PARECER TÉCNICO DE GEOLOGIA-125/2021

A Superintendência de Proteção e Defesa Civil de Gaspar, atendendo à solicitação, após vistoria realizada em 17 de Maio de 2021, emite o seguinte Parecer Técnico de Geologia, considerando a situação encontrada na Rua São Bento, no Bairro Gaspar Mirim em relação a complementação do parecer hidrogeológico realizado pelo geólogo Vitor Santini Muller - CREA SC 140410-0 em Outubro de 2021.

Figura 2. Imagem da bacia do curso d'água em questão até a área do empreendimento. Fonte: Google, 2021; IMA-SC, 2021.

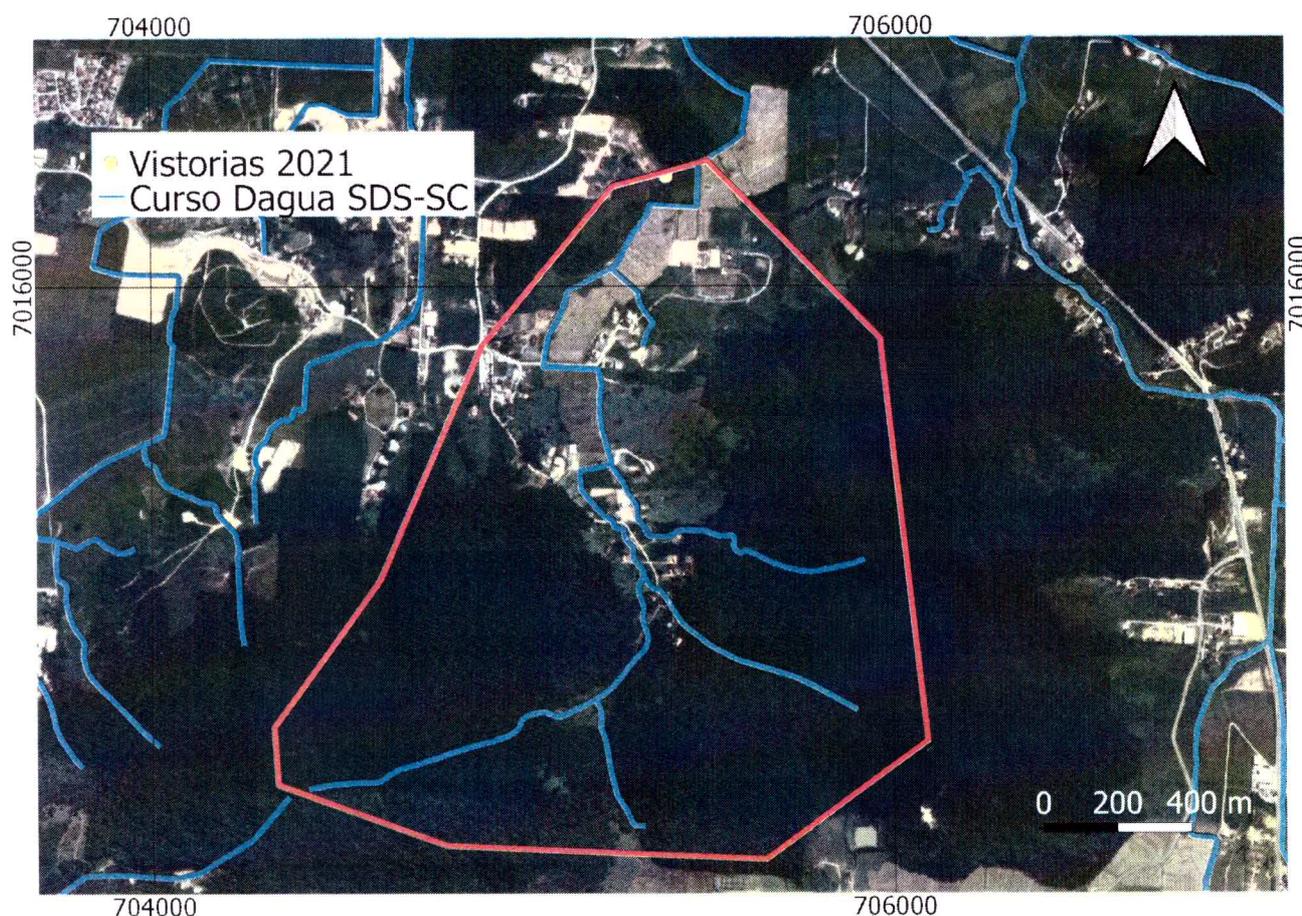
O córrego com trecho retilíneo indicado na figura 1 está delimitado como curso d'água em dados vetoriais disponibilizados pela Secretaria de Desenvolvimento Sustentável de Santa Catarina (SDS-SC) e Agência Nacional de Águas (ANA), possuindo uma bacia de aproximadamente 3km² e extensão superior a 2km até o trecho que passa pelo empreendimento indicado, como pode ser observado na figura 2 acima.

Dentro da bacia indicada na figura 2 deste parecer há nascentes e cursos d'água dentro da bacia hidrográfica a montante que devem ser descaracterizados em conjunto e com provas de campo para que o referido trecho que bordeia a propriedade aos fundos seja descaracterizado como curso d'água perene.

Dentro da bacia indicada na figura 2 deste parecer há nascentes e cursos d'água dentro da bacia hidrográfica a montante que devem ser descaracterizados em conjunto e com provas de campo para que o referido trecho que bordeia a propriedade aos fundos seja descaracterizado como curso d'água perene.
